เรื่อง การขอเปลี่ยนแปลงรายละเอียดรายงานการวิเคราะห์ผลกระทบสิ่งแวดล้อม โครงการเจาะสำรวจปิโตรเลียม (ระยะที่ 3) ของบริษัท เอ็มพี จี11 (ประเทศไทย) จำกัด แปลงสำรวจในทะเลอ่าวไทย หมายเลข G11/48

รายงานการขอเปลี่ยนแปลงรายละเอียด  
รายงานการวิเคราะห์ผลกระทบต่อสิ่งแวดล้อม  
โครงการเจาะสำรวจปิโตรเลียม (ระยะที่ 3)  
ของบริษัท เอ็มพี จี11 (ประเทศไทย) จำกัด  
แปลงสำรวจในทะเลอ่าวไทย หมายเลข G11/48  
ครั้งที่ 3  
(ฉบับสมบูรณ์)

รูปที่ 13 ภาพแสดงการออกแบบหลุมสำรวจนงเยาว์-6 ในการเจาะแบบ Directional well

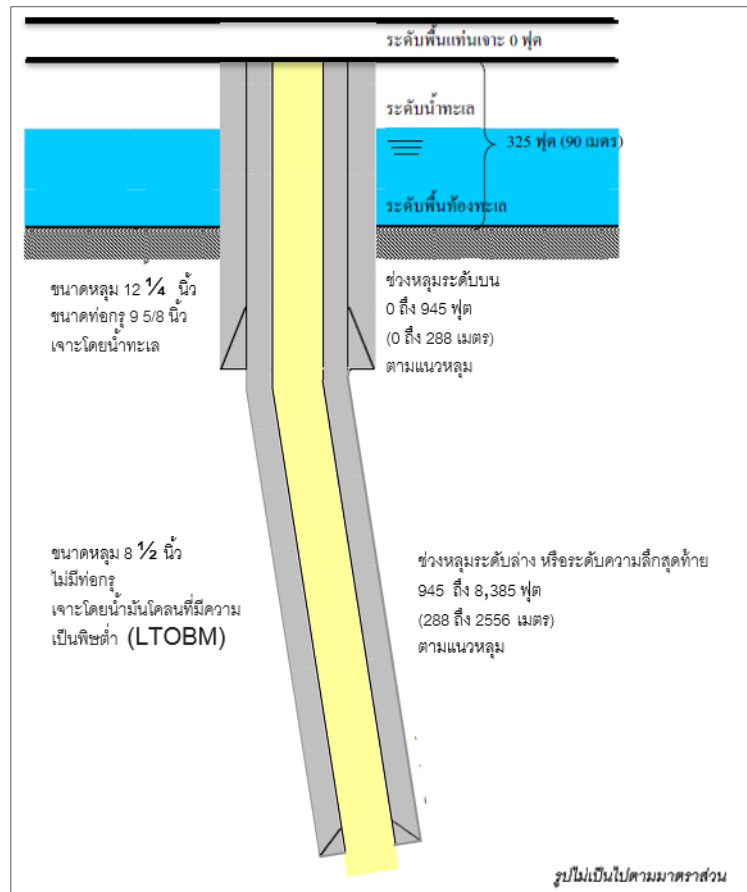
- 3) การเปลี่ยนแบบหลุมสำรวจปิโตรเลียมของทั้ง 3 หลุม โดยเปลี่ยนจากหลุมตรง (Vertical Well) เป็นหลุมแบบ Directional Well การเปลี่ยนแปลงดังกล่าวจะช่วยให้สามารถเจาะสำรวจผ่านชั้นโครงสร้างในตำแหน่งที่ดีที่สุดได้หลายชั้นและเป็นการเพิ่มโอกาสในการพบปิโตรเลียมในทุก ๆ ชั้น เมื่อเปรียบเทียบกับ การเจาะแบบหลุมตรง สำหรับการวางแผนการเปลี่ยนรูปแบบการเจาะจากเดิม ซึ่งวางแผนการเจาะเป็น 3 ระดับช่วงหลุม เปลี่ยนเป็น 2 ระดับช่วงหลุม เนื่องด้วยตำแหน่ง ความลึกของหลุมสำรวจทั้ง 3 หลุมนี้ มีความลึกน้อยลงอย่างมาก จากความลึกในแนวตั้ง (TVD) ประมาณ 15,000 ฟุต เป็น 3,550 – 4,660 เมตร ส่งผลให้ระดับความดันของแหล่งกักเก็บน้ำมัน ลดลงอย่างมาก ทำให้สามารถเปลี่ยนรูปแบบการเจาะจาก 3 ระดับช่วงหลุม เป็น 2 ระดับช่วง หลุม ได้อย่างปลอดภัยและมีประสิทธิภาพ
